dotyczy: Przetarg nieograniczony nr TP.382.112.2022 JK – Sprzęt medyczny jednorazowego użytku do Pracowni Hemodynamiki

Na podstawie art. 135 ust. 2 ustawy z dnia 11 września 2019 r. Prawo zamówień publicznych (Dz.U.2022.1710 t.j.) udzielam wyjaśnień na zadane pytania:

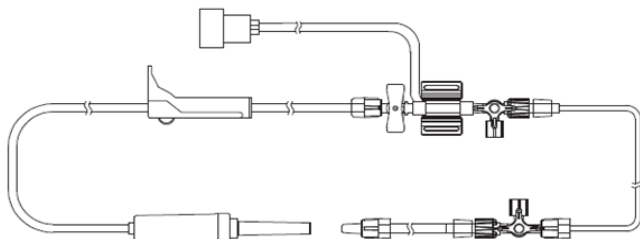
PYTANIE NR 29: dotyczy części nr 43

„Która końcówka łączy przetwornik z kablem monitora?”
